Keuringsverslag van een elektrische laagspanning- en zeer lage spanningsinstallatie

NIET CONFORM

Straatnaam	Ledebaan
Huisnummer	4
Busnummer	C
Postcode	9260
Gemeente	Wichelen
Land	België

Aard onderzoek: Controlebezoek van een huishoudelijke installatie volgens (KB 08/09/2019) - AREI Boek 1- 6.5. en 4.2.4.3.

Afbeelding schakel- en verdeelbord:

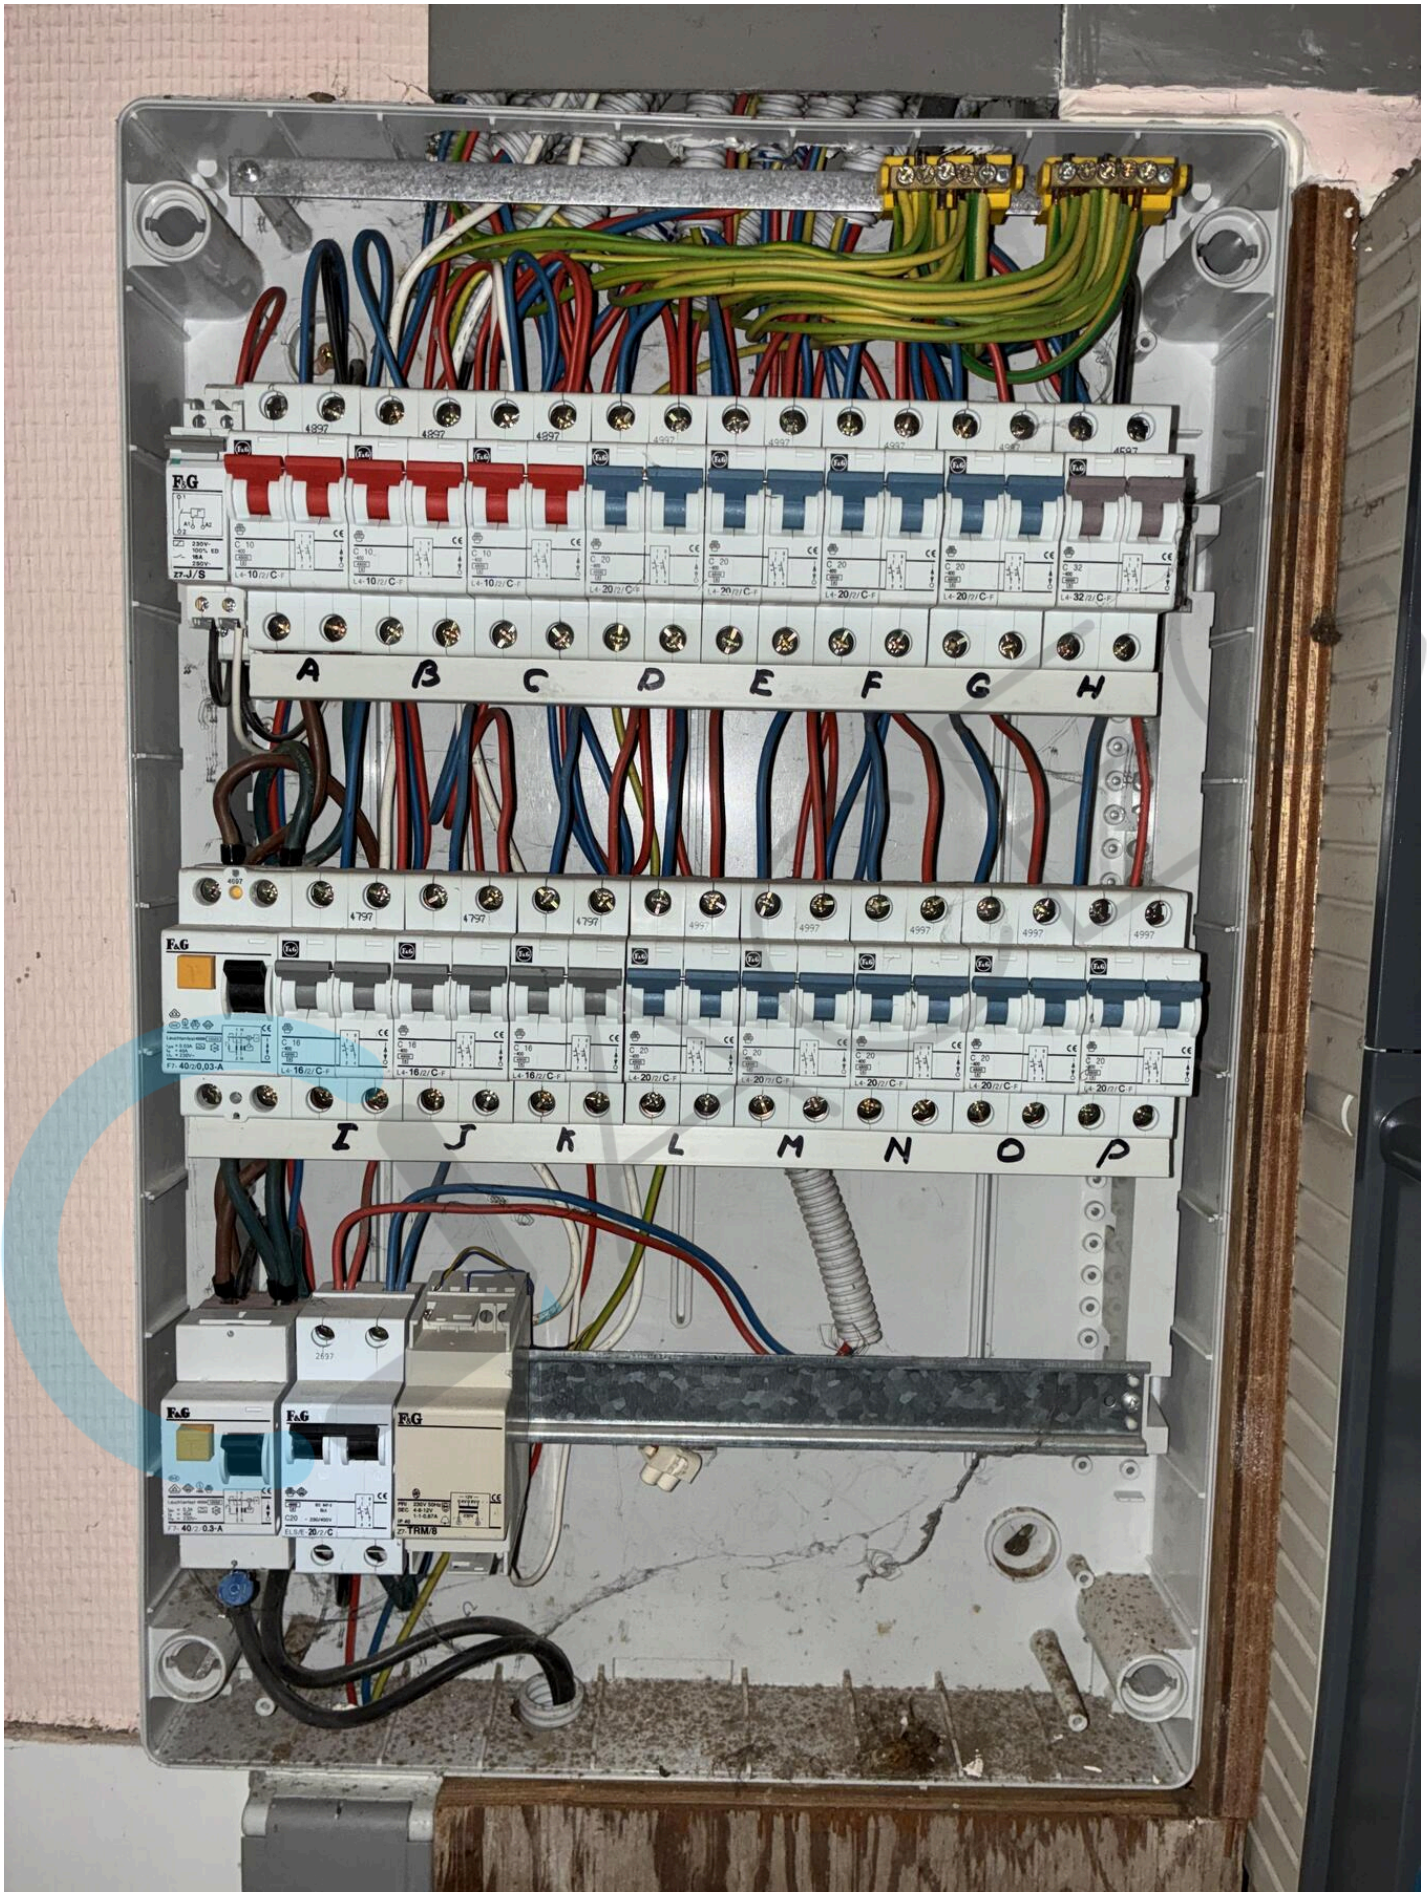
I2.02 De waarde van de isolatieweerstand van één of meerdere stroombanen is kleiner dan 0,5M ohm. (Boek 1 Onderafdeling 6.4.5.1.) Betreft kring F.

I7.03 De nominale stroomsterkte van de beveiliging is niet aangepast aan de toelaatbare stroomsterkte van de stroomafwaarts geïnstalleerde leiding en/of verbruiker. (Boek 1 Afdeling 4.4.1.)
